Erklärung zu den Stellungnahmen der PTB und der Fa. LEIVTEC

Dienstliche Erklärung der PTB vom 03.11.2017

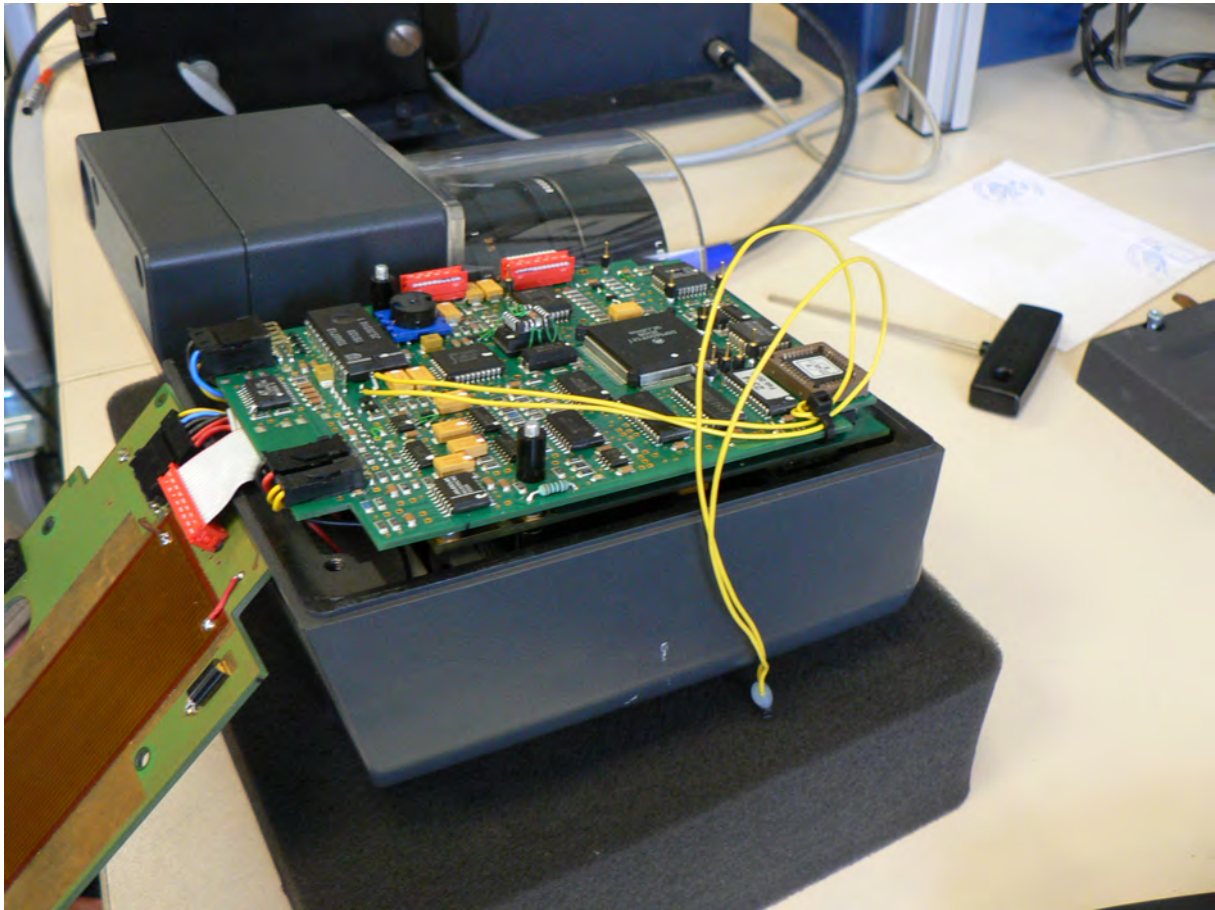
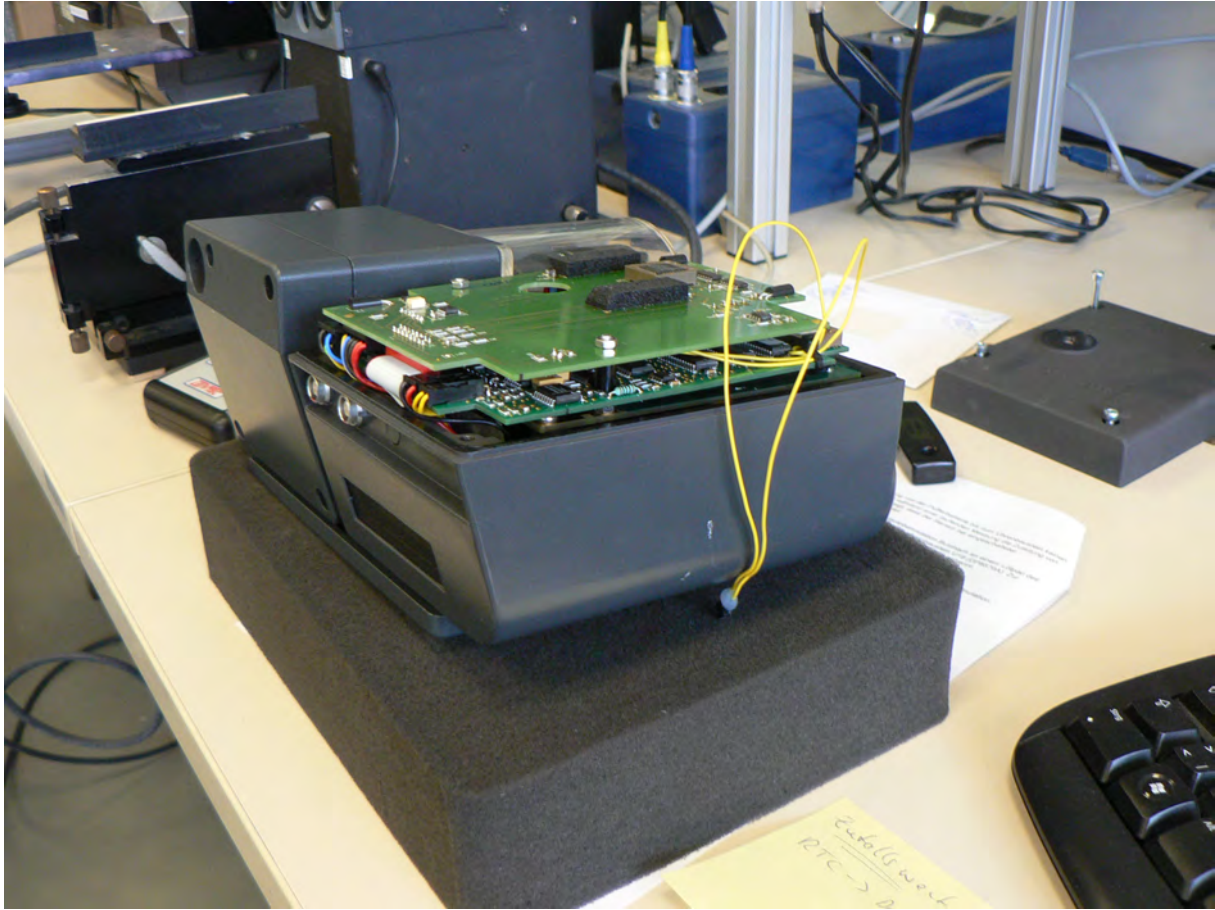
Nun mag man trefflich darüber streiten, ob die optischen Anteile am Messverfahren völlig unempfindlich gegen Magnetfelder sind, denn schließlich müssen auch die Laserdioden gegen elektromagnetische Störungen von außen geschützt werden. Das Messgerät besteht aber eben nicht nur aus der Optik und der Laser Sensorik, sondern beinhaltet eine Vielzahl von elektronischen Bausteinen und Platinen, wie auf den nachfolgenden Fotos einer geöffneten XV3 erkennbar ist:

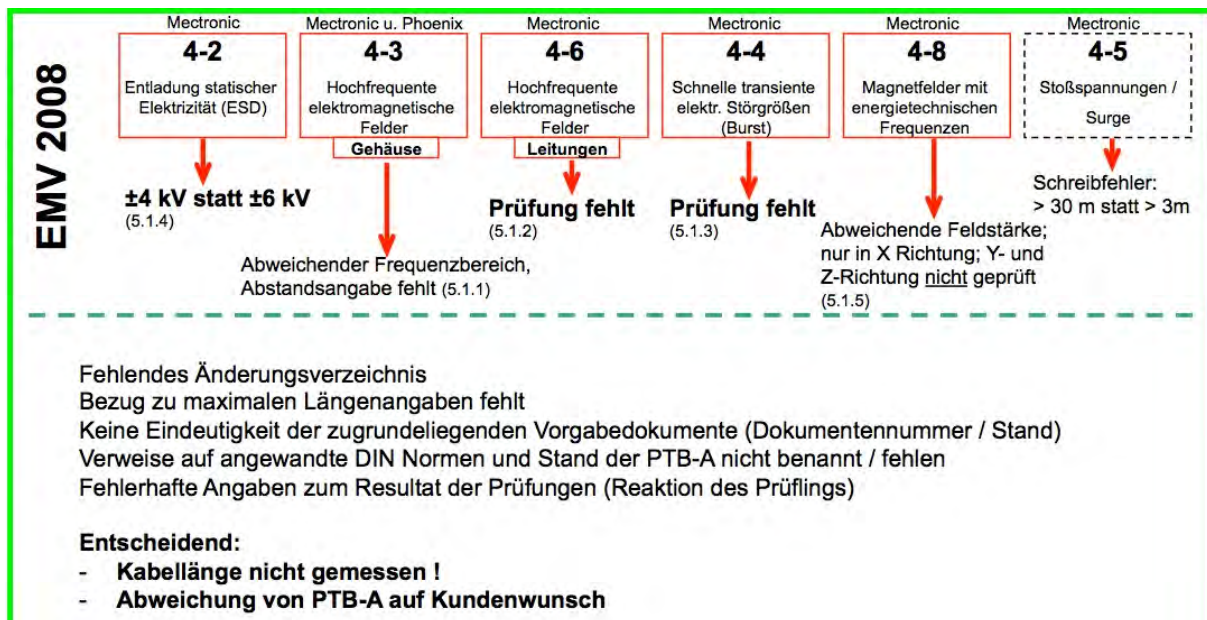
Der aktuelle Stand zur Auswertung der EMV Prüfberichte ist in den nachfolgenden Grafiken zusammengefasst:

EMV 2015 Mectronic	4-2	4-3	4-6	4-4	4-8	4-5
	Nicht korrigiert !!!	Nicht korrigiert !!! Gehäuse	Netzteil für Akku !!! Leitungen	±2 kV statt ±1 kV (Abweichung von Norm) ✓	Nicht korrigiert !!!	Nicht korrigiert !!! ✓
<p>Seriennummer und Softwarestand des Prüflings geändert gegenüber 2008 Kabellänge erneut nicht gemessen und Bezug zu maximalen Längenangaben fehlt erneut Keine Eindeutigkeit der zugrundeliegenden Vorgabedokumente (Dokumentenummer / Stand) Prüfung erfolgte mit Netzteil statt Akku Verweise auf angewandte DIN Normen und Stand der PTB-A nicht benannt / fehlen Fehlerhafte Angaben zum Resultat der Prüfungen (Reaktion des Prüflings)</p>						
EMV 2018 PTB	4-2	4-3	4-6	4-4	4-8	4-5
	Alles i. O. ???	Nicht korrigiert ✗ Gehäuse	Nicht korrigiert ✗ Leitungen	Nicht korrigiert ✓	Nicht korrigiert ✗	Nicht erforderlich ✓
	PTB verweigert Prüfbericht	PTB: nach DIN EN 61000-6-2 (für Industrieanlagen) nicht erforderlich Aber nach PTB-A: DIN EN 61000-4-3 und -4-6 für Messgeräte erforderlich !				Schreibfehler: > 3 m statt > 30m
